Oggetto: ID_VIP 9507 ASCOLI SATRIANO (FG) – Progetto di un impianto agrivoltaico denominato "AgroPV-Piscitelli" della potenza cdi 39,967 MW e delle relative opere di connessione alla RTN, da realizzarsi nel comune di Ascoli Satriano (FG). **Osservazioni parere tecnico istruttorio della Soprintendenza Speciale per il PNRR vs prot 0019100-P del 01/07/2024**

il sottoscritto Victor Manuel Caton Romero, in qualità di procuratore della società Green Genius Italy Utility 6 (di seguito "Società"), con sede in corso G. Garibaldi n. 49, 20121 Milano (MI), con la presente nota intende sottoporre delle osservazioni al parere tecnico istruttorio espresso (di seguito "Parere") richiamato in oggetto.

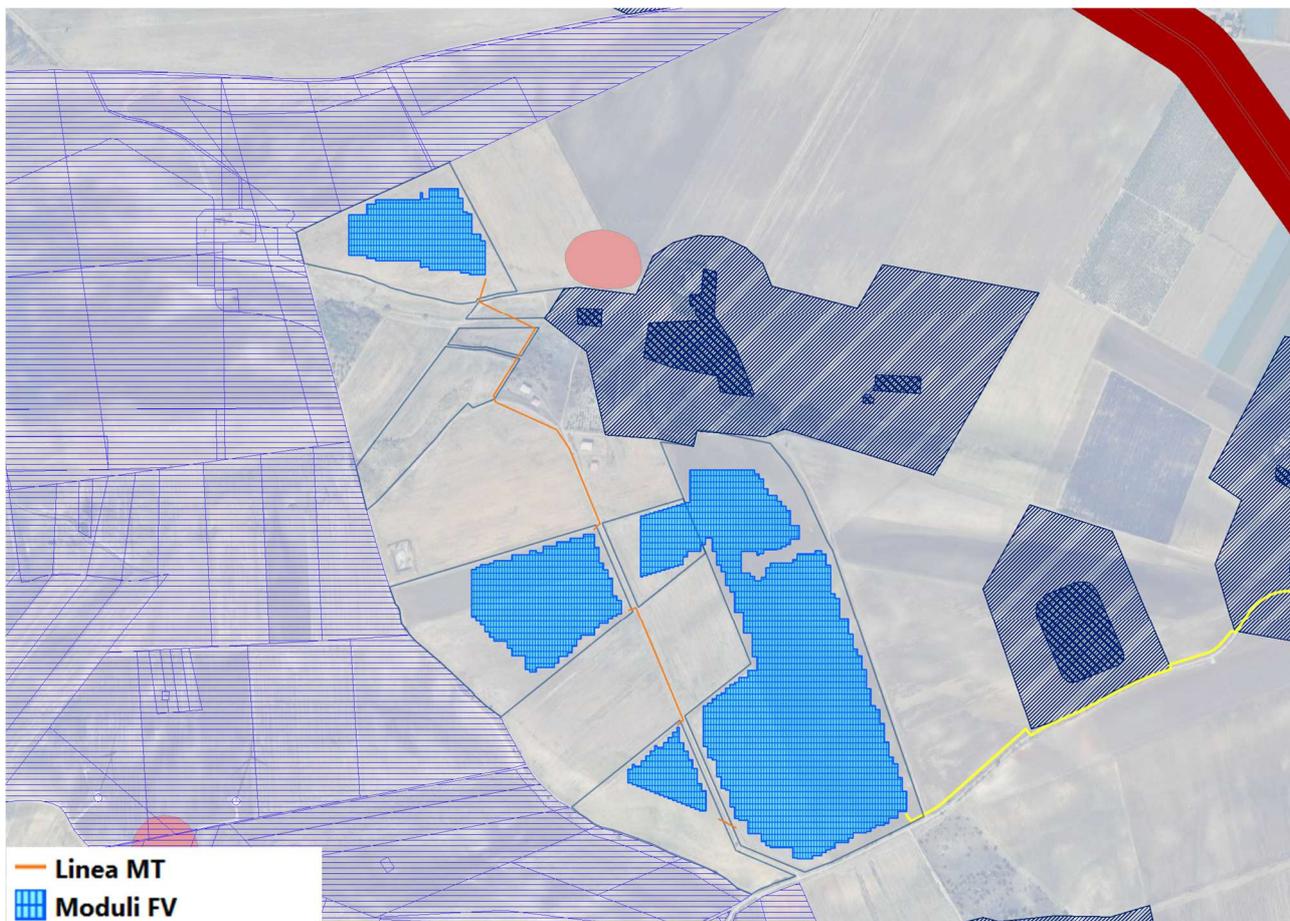
In particolare, si vuol far notare come le perimetrazioni "Parchi e riserve", sebbene nelle immediate vicinanze dell'area di impianto, non vadano a includere, almeno in quelle vicinanze, aree di particolare pregio o aree caratteristiche; come visibile

dallo stralcio allegato, all'interno della perimetrazione del PPTR, nei pressi dell'impianto, non solo sono presenti semplici campi a seminativo, ma sono anche presenti impianti eolici che sicuramente generano un impatto visuale maggiore rispetto ad un impianto fotovoltaico posizionato, tra l'altro, all'esterno dell'area perimetrata come "Parchi e Riserve Naturali Regionali".

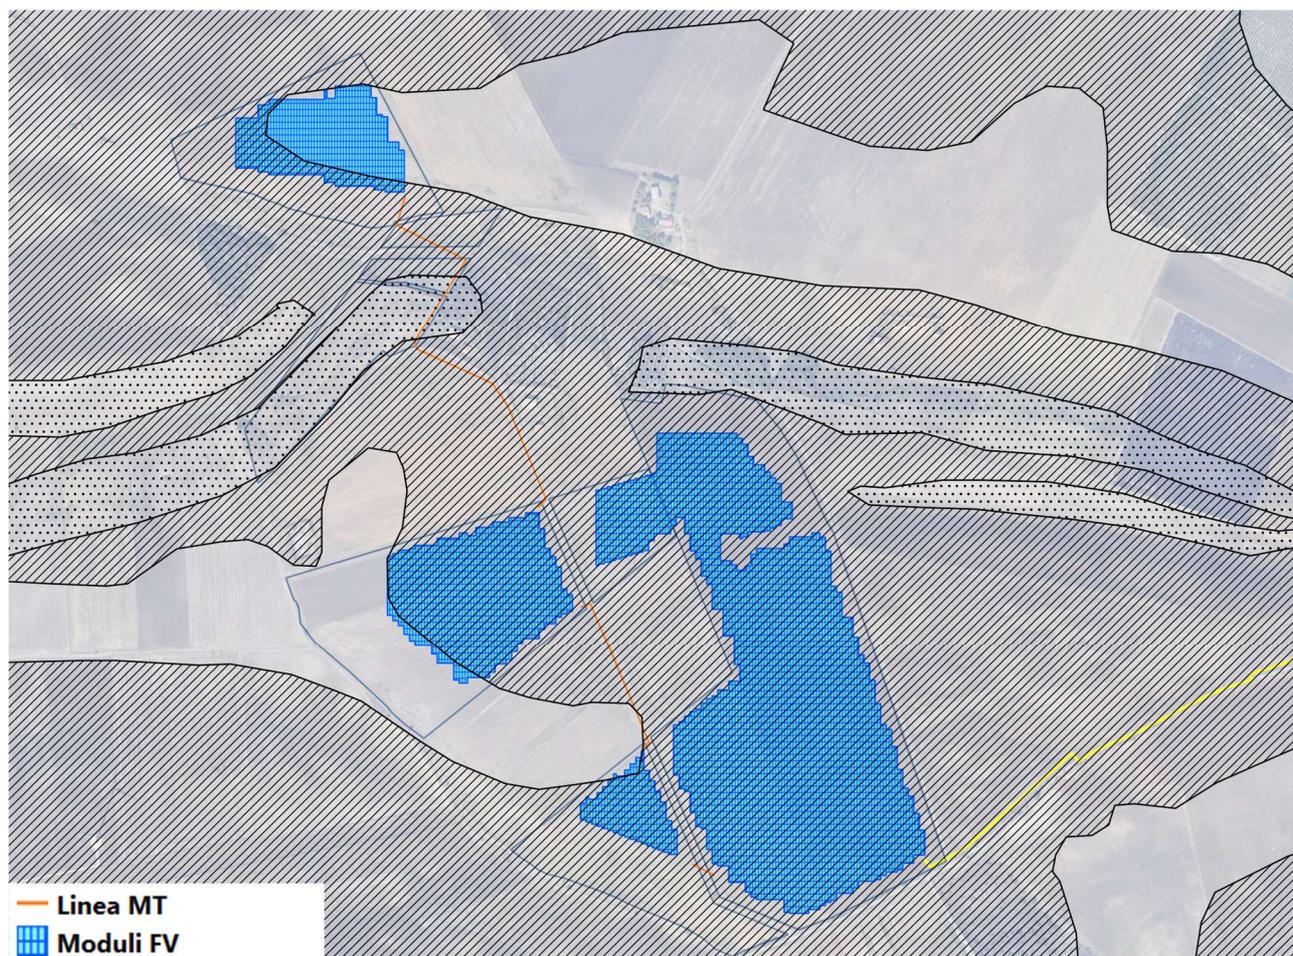
Nel caso in analisi, al netto della perimetrazione “Coni Visuali” che per una semplice questione di visualizzazione sarà approfondita in seguito, **non si ravvedono interferenze dirette con l’impianto fotovoltaico** che, proprio tenendo conto della presenza di determinate perimetrazioni ostative, è stato collocato in aree idonee alla sua realizzazione.

La stretta vicinanza con le aree gravate da usi civici validate non preclude affatto la sua realizzazione e al contrario, la sua realizzazione non interferisce in alcun modo con le aree gravate dagli usi civici essendo quest’ultimo allo stato di fatto delle aree agricole.

La particolare morfologia del terreno, interessato da presenza di versanti, la presenza di diverse macchie alberate, la presenza della vegetazione arbustiva e arborea perimetrale intorno all’area di impianto, renderà quest’ultimo pressoché non percepibile dai siti storico culturali presenti nei dintorni, garantendone la salvaguardia (malgrado l’assenza di regimi di tutela) e la loro storica fruibilità.

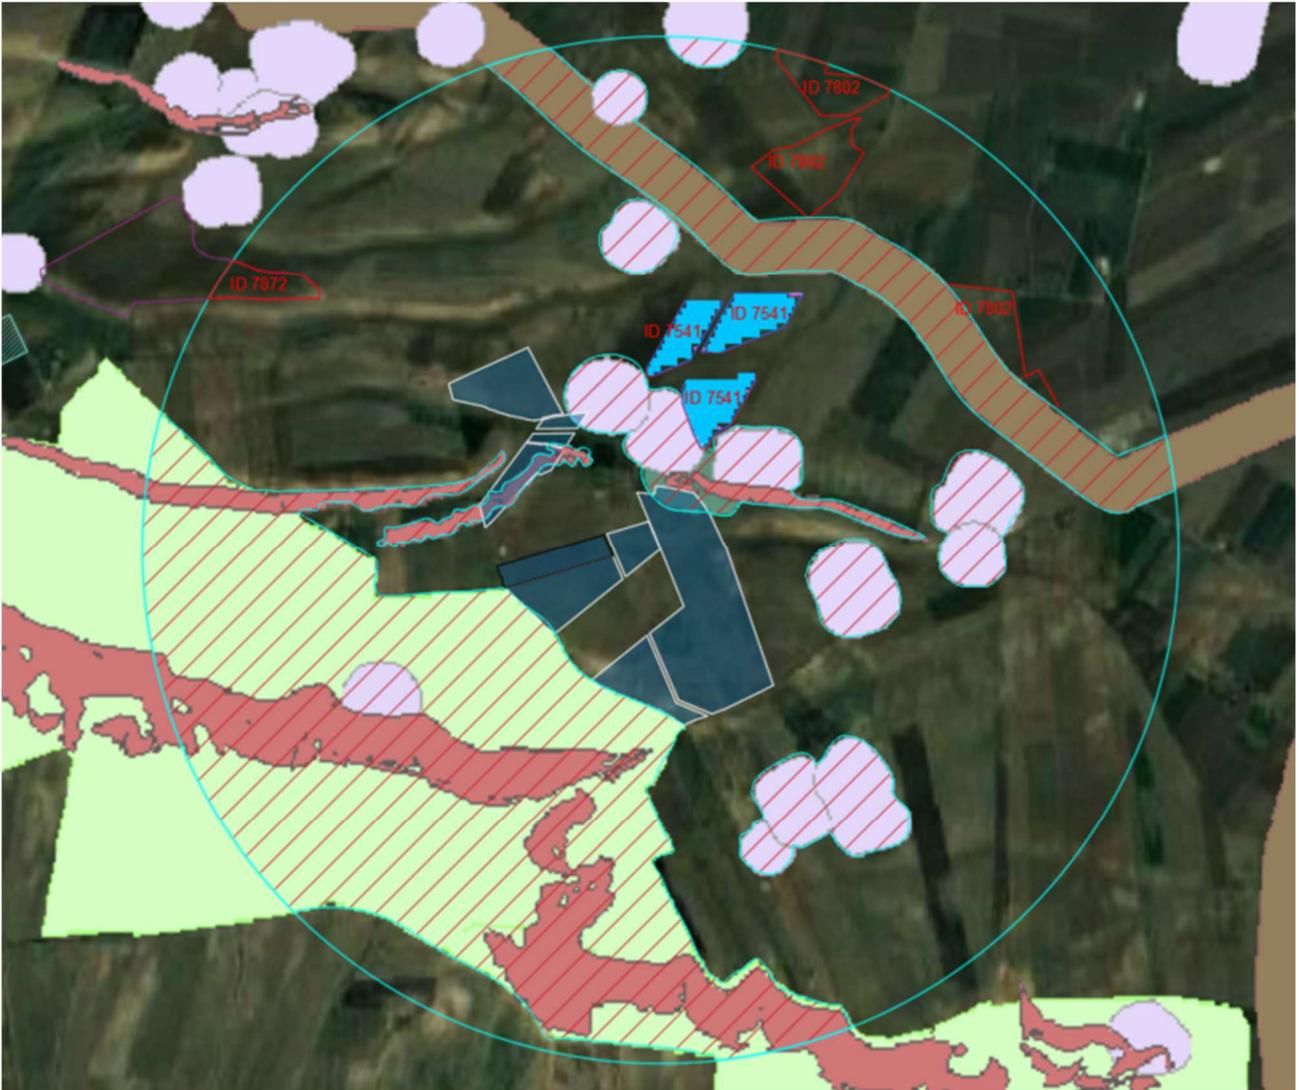
Come detto, è stato considerato il solo impianto agrivoltaico presente nell'AVA (ID7541) per il quale è stato considerato l'ingombro dei moduli fotovoltaici e dei locali tecnici, essendo la restante area non impermeabilizzata e quindi non rappresentativa di un consumo di suolo.

Tale analisi permette di calcolare un indice di pressione cumulativa inferiore al 3%, limite consigliato dalla Determinazione.

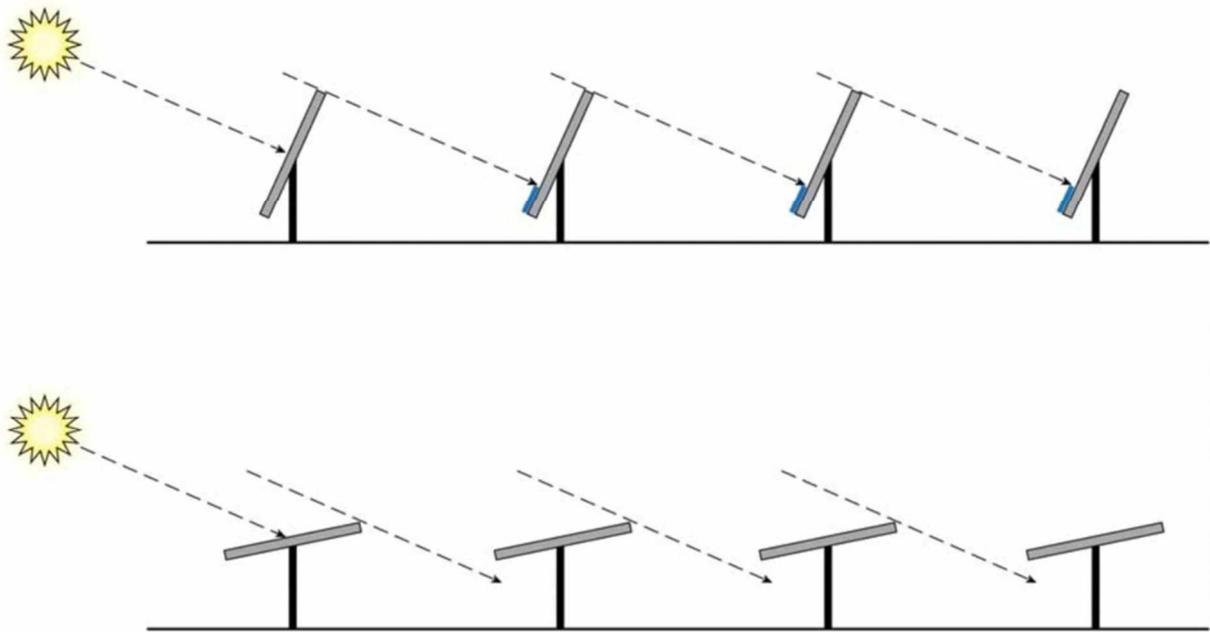
Riscontrando quanto richiesto, la società ha provveduto ad effettuare nuovi scatti e riprese, per produrre nuovi fotoinserimenti, cercando di ottemperare alle richieste effettuate. Come visibile dalla revisione dell'elaborato "**SV634-P.16-R2 Fotoinserimenti e Rendering**", l'impianto risulta ancora poco visibile, dal motivo che la morfologia del territorio, composta da avvallamenti e terreni spesso pendenti, non permette la percezione di visuali profonde e panoramiche. Tale morfologia, costituisce di per sé una rilevante misura mitigativa, essendo l'impianto localizzato, allo stesso tempo, in un'area agricola ben lontana dai centri abitati e, per questo motivo, anche difficilmente raggiungibile dai fruitori del centro cittadino e, più in generale, da persone estranee al contesto agricolo praticato nell'area.
